II. Preis (1. Rang, 3000 Fr.), Entwurf Nr. 36 „Matthäus 7, 1."
Architekt Hans Wiesmann, z. Z. in Köln a. Rh.

## Wettbewerb für eine evangelische Kirche mit Kirchgemeindehaus in Frauenfeld.

### Aus dem Bericht des Preisgerichts:

III. Preis (2. Rang, 2000 Fr.).
Entwurf Nr. 24 „Licht und Farbe".

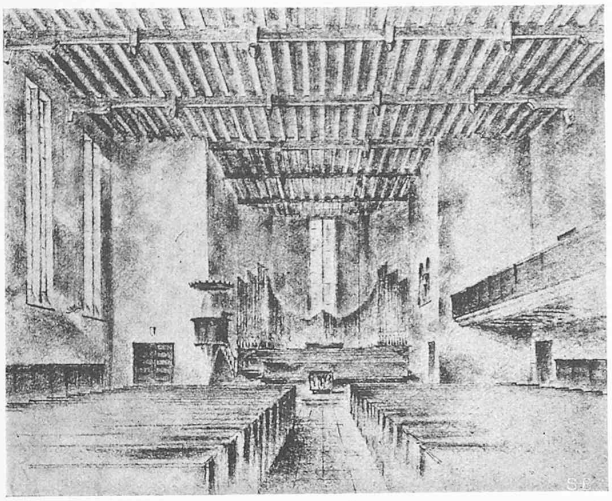
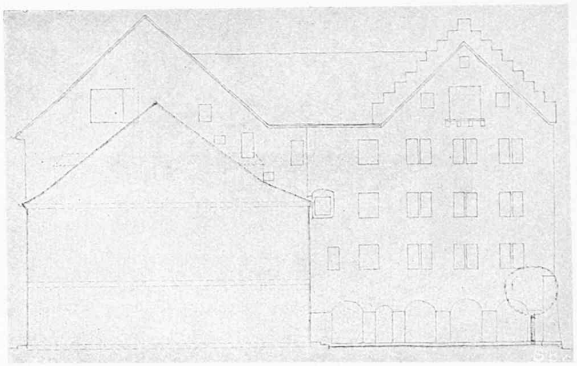
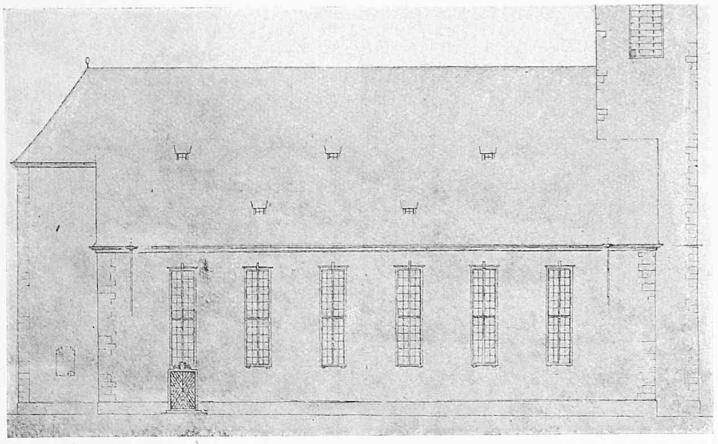
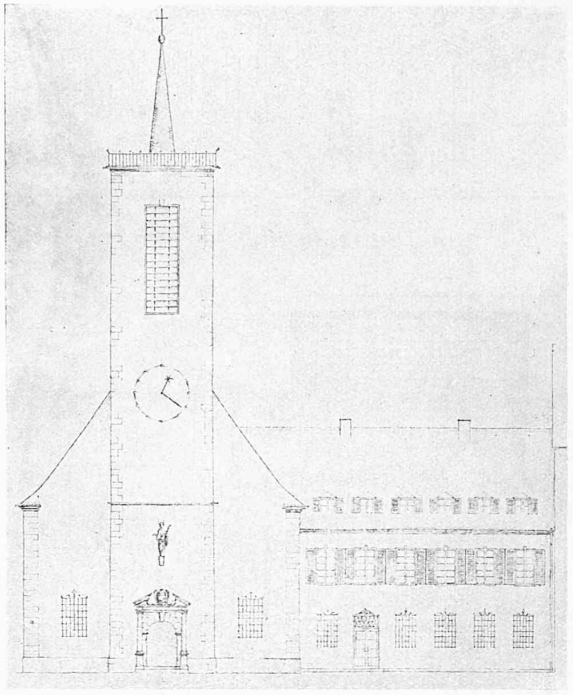
*Nr. 36 „Matthäus 7, 1"*. Das starke Zurücksetzen der Kirchenflucht in die Flucht des „Schwert", über die nur der schmale, apsidiale Ausbau hervortritt, beeinträchtigt die Wirkung der Rückseite. Der Raum unter der Sängertribüne bleibt unbenützt. Der rückwärtige Eingang zum Kirchgemeindehaus sollte neben der Kirche liegen. Das Unterweisungszimmer liegt an der Schattenseite, liesse sich aber unschwer mit den ohnedies nur abends benützten Lese- und Jünglingsverein-Räumen vertauschen, oder eventuell unter dem hierfür etwas erhöhten Chor unterbringen. Es fehlen unabhängige Zugänge zu Sakristei und Archiv. Die Anordnung der von allen Plätzen sichtbaren Kanzel an der Kante gegenüber der einseitigen Empore ist gut; diese Empore ist dadurch gerechtfertigt, dass durch den Anbau des Gemeindehauses die Lichtführung der Kirche ohnehin schon einseitig ist. Die vorgeschlagene Aenderung des Turmhelms ist nicht gut und unnötig. Das Verhältnis des Kirchenkörpers zum Gemeindehaus ist sehr gut. Der Entwurf ist von vorbildlicher Schlichtheit, Klarheit und Natürlichkeit.

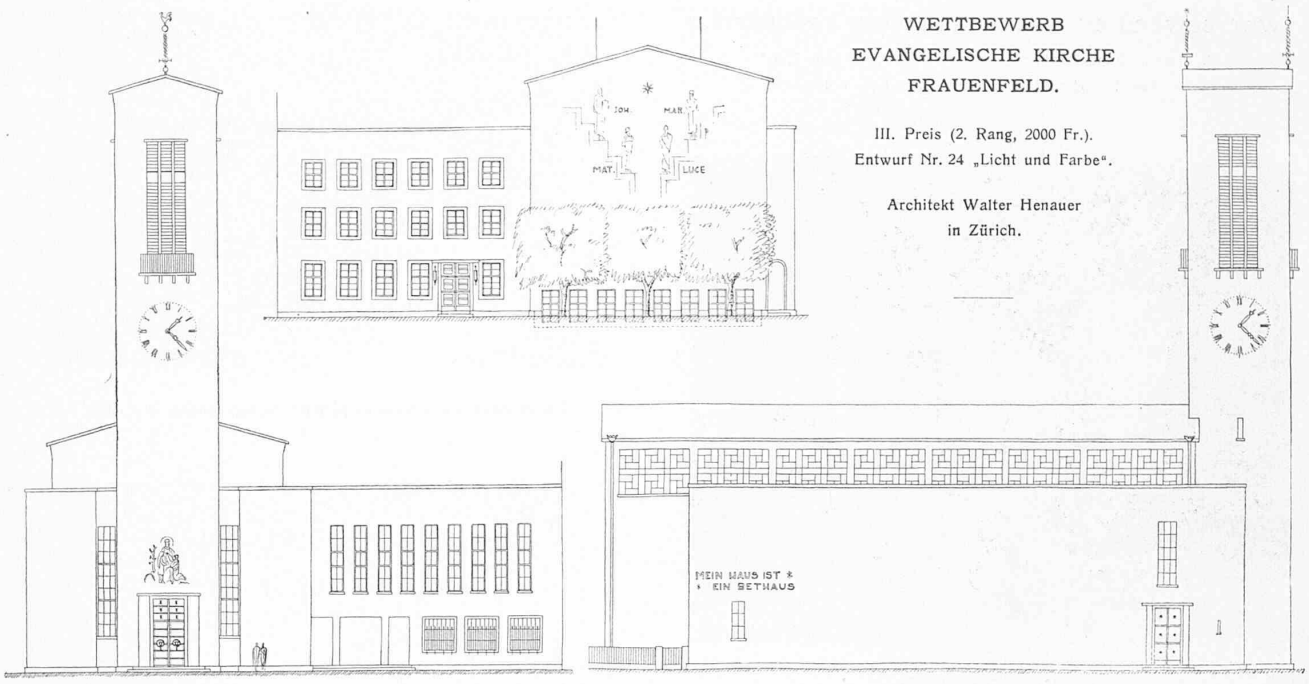
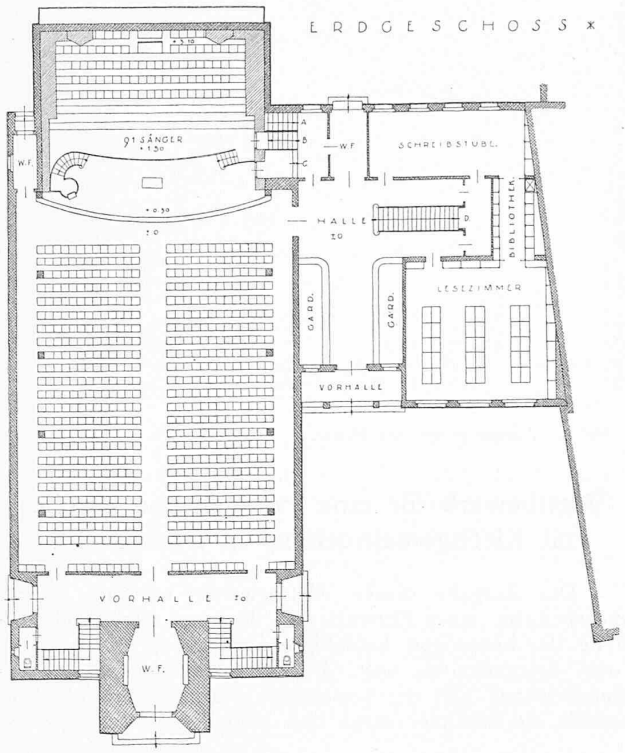
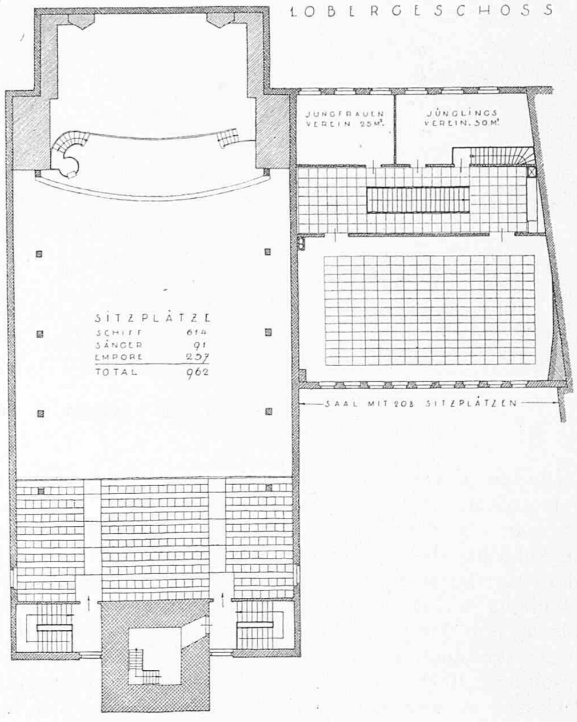
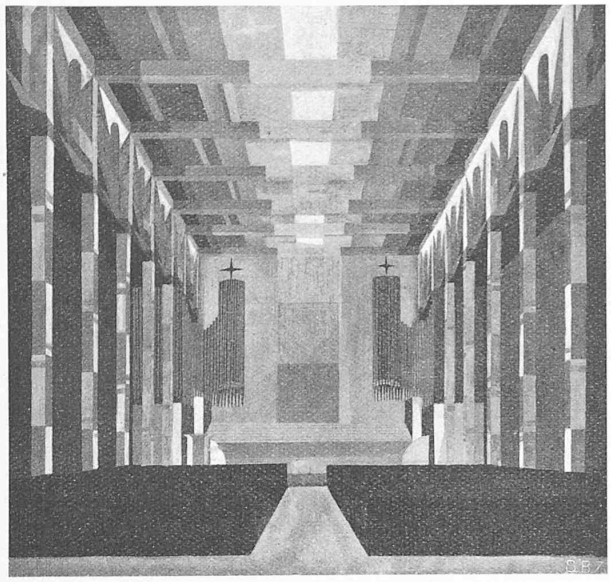
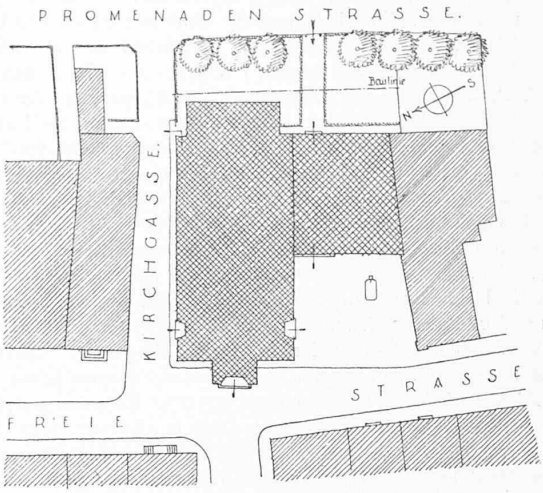
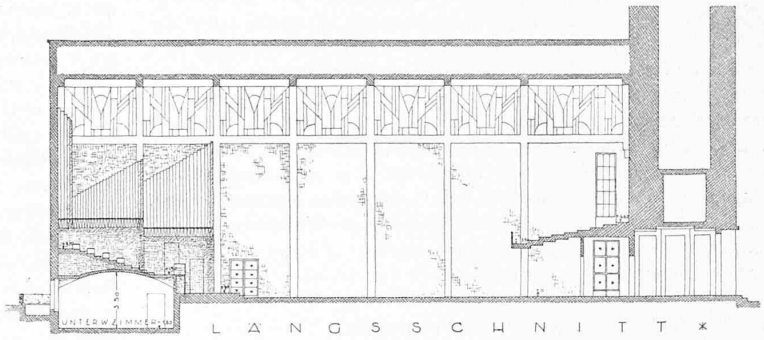
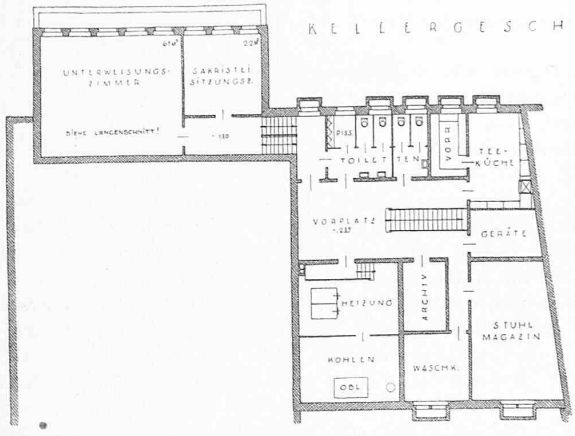
*Nr. 24 „Licht und Farbe"*. Gute Gesamtdisposition, wennschon die Halle des Kirchgemeindehauses ziemlich dunkel. Seitliche Stellung der Kanzel, auch von den Sitzplätzen der Sängertribüne sichtbar. Die an sich gute Tribüne müsste etwas gehoben werden, um die kryptenartige Versenkung des Unterweisungszimmers zu vermeiden. Interessante Idee, durch Zweiteilung der Orgel die Stirnwand frei zu machen. Der würdigen Ausschmückung dieser anspruchsvollsten Stelle müsste ganz besondere Sorgfalt geschenkt werden. Gut und ausreichend ist das hohe Seitenlicht; der Projektverfasser hat damit die einzige Möglichkeit gezeigt, beide Kirchenflanken im Innern konsequent symmetrisch durchzubilden. Der kubische Aufbau ist sehr klar; die vielen Terrassen sind aber aus klimatischen Gründen unerwünscht. Das Projekt ist grosszügig und einfach, würde jedoch für den Standort, mitten in der Altstadt, zu fremdartig wirken. (Schluss folgt.)
